ZP.251.11.18.2019

Dot: wyjaśnienia treści „SIWZ” ZP. 251.11.2019

„PRZEBUDOWA DRÓG POWIATOWYCH: GRODZISZCZE NR 3006D KM 5+795 - 6+137, 342 MB; RUDNICA, NR 3006D, KM 8+434 – 9+429, 995 MB; RUDNICA, NR 3150 D, KM 0+000 – 0+944, 944 MB; RUDNICA-JEMNA, NR 3150D, KM 1+824 – 2+300, 476 MB; JEMNA-BUDZÓW, NR 3150 D, KM 3+350 – 5+628, 2278 MB, [INTENSYWNE OPADY DESZCZU, CZERWIEC 2017 R., INTENSYWNE OPADY DESZCZU, MAJ I CZERWIEC 2018R.]”

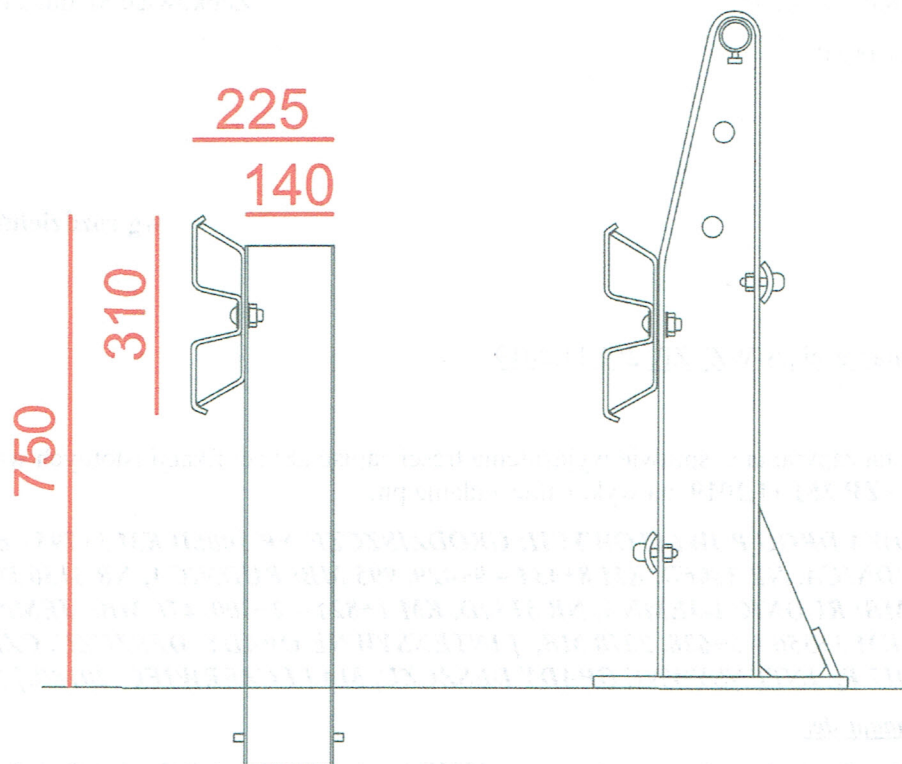
Pytanie nr 3

Prosimy o uszczegółowienie i uzupełnienie następujących informacji:

- w dokumentacji brak parametrów technicznych barier ochronnych stalowych (zad. 1, poz. przedmiarowa nr 49.d.5, 50 d. 5)

Odpowiedź nr 3

Bariery ochronne jak na schemacie poniżej.
